新竹縣政府工程查核代表照片表

拍攝日期：111.10.12

工程名稱：運動操場及周邊設施整建工程採購案

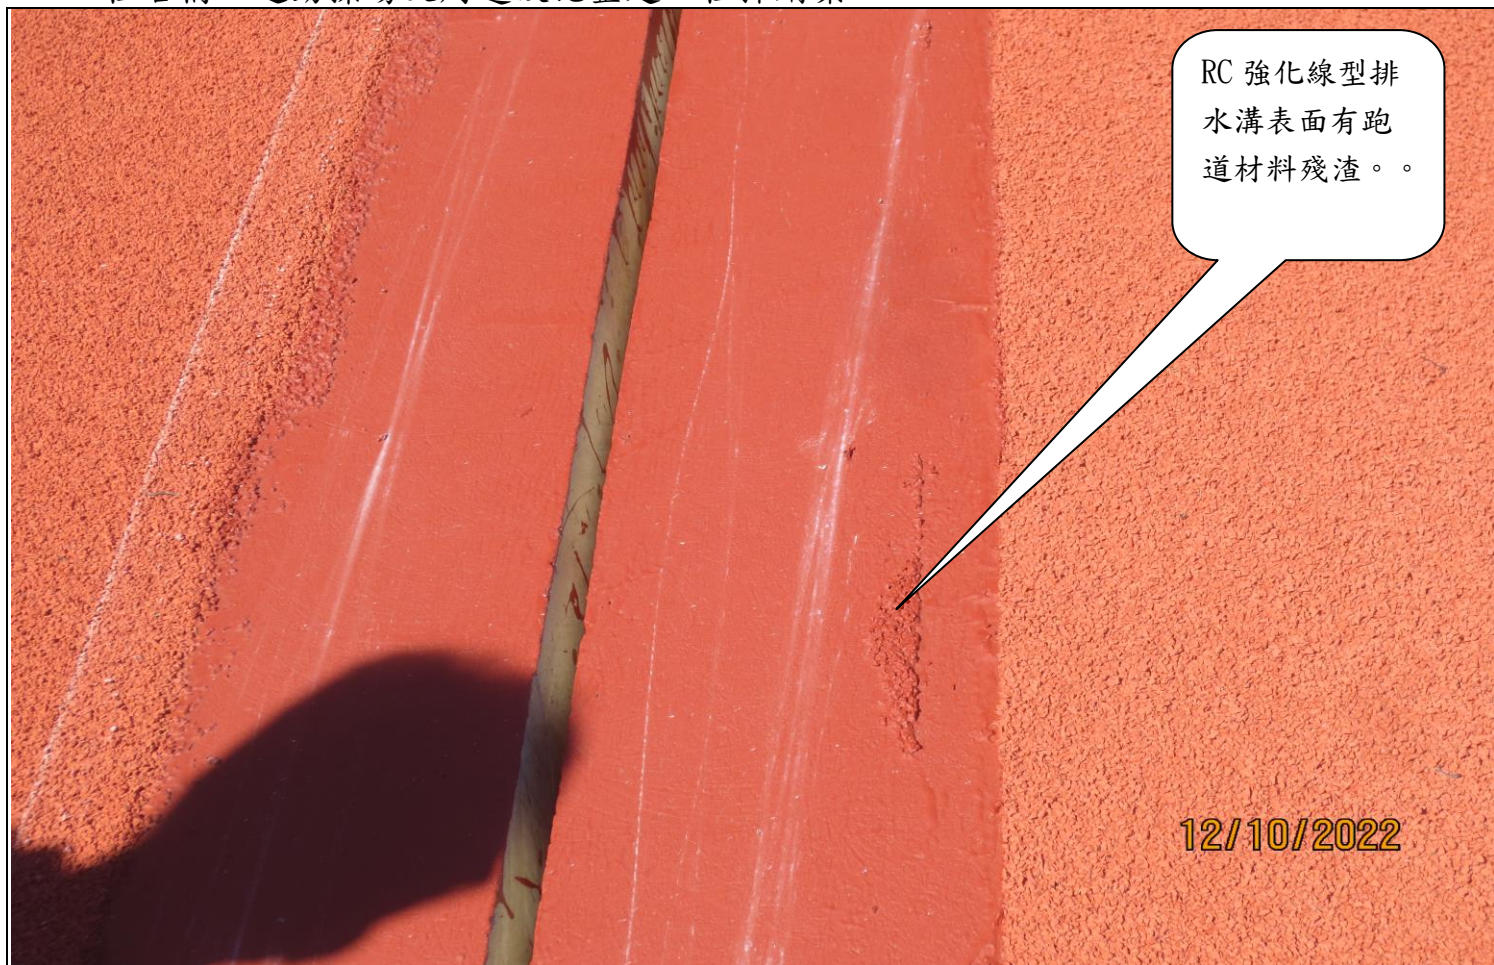
RC 強化線型排水
溝表面有數處裂
紋。

RC 強化線型排水溝表面有數處裂紋。

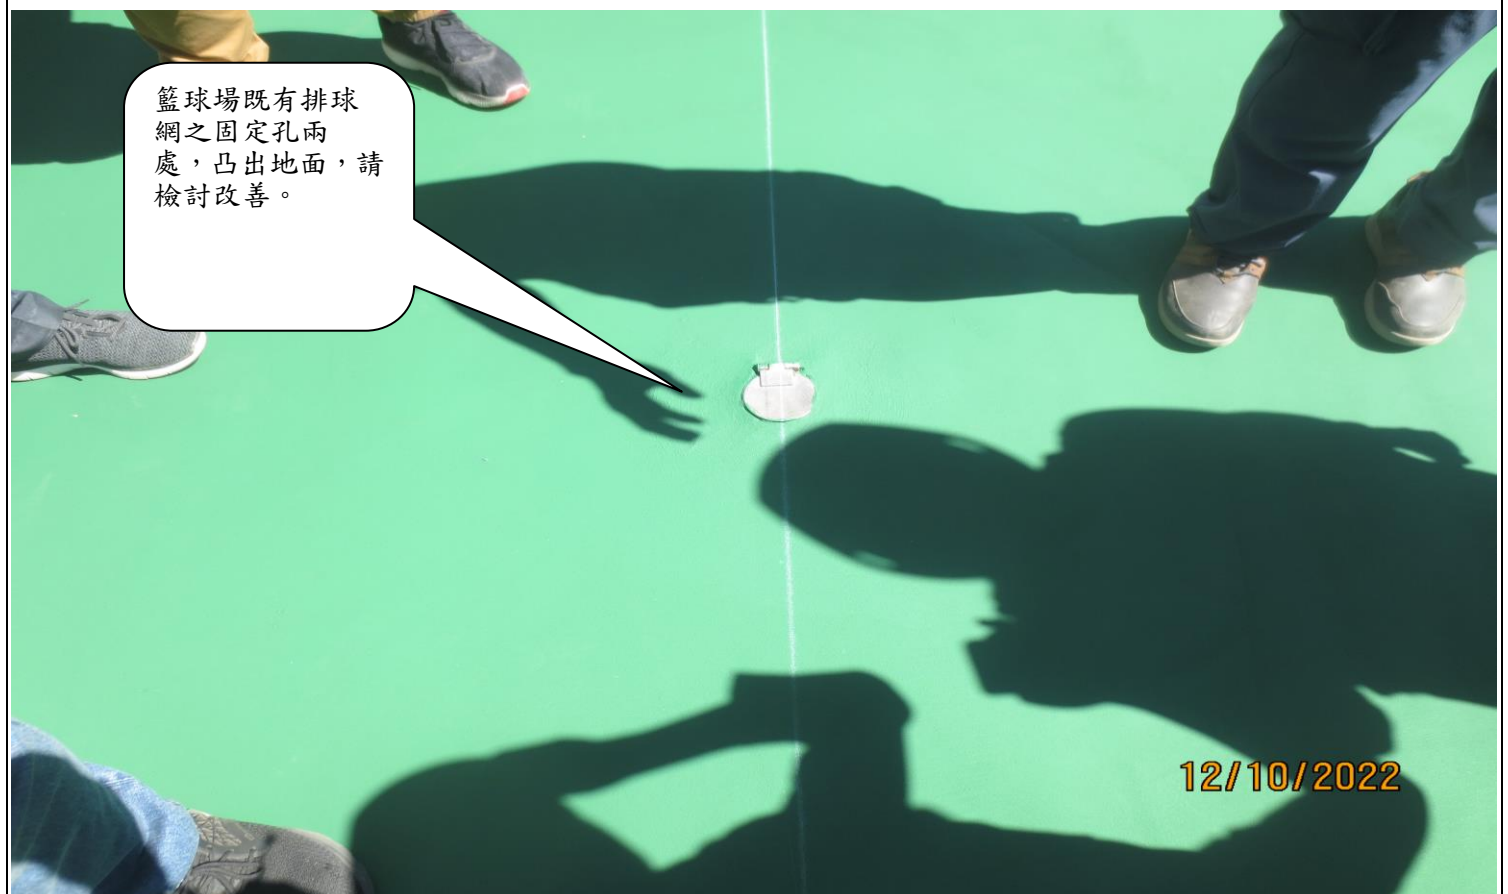
工程告示牌內容
未符合規定，展延
日期未更新，
QRcode 應為 1 個請
修正。

工程告示牌內容未符合規定，展延日期未更新，QRcode 應為 1 個請修正。
